CIRCULAR N° 3

LICITACIÓN PÚBLICA N° 06/ 2025

OBRA: "CONSTRUCCION INSTITUTO ODONTOLOGICO – DPTO. CAPITAL"

ACLARACIONES CON CONSULTA

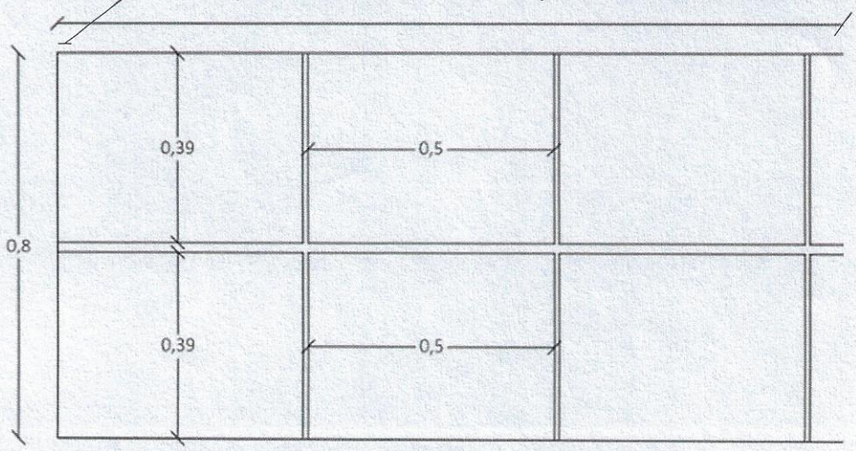
1. Con respeto a los mobiliarios de consultorios (MB5, MB6, MB7) indicados en Plano D-06.....no están descriptos en las Especificaciones Técnicas Particulares, y no se encuentran en el itimizado del presupuesto.

Respuesta: Todas las descripciones de Mobiliarios se encuentran bajo el título de "Carpinterías de Madera" >> "17.3.2. Muebles bajo mesada y sobre mesada", tanto en las Especificaciones Técnicas Particulares como en el itemizado de presupuesto.
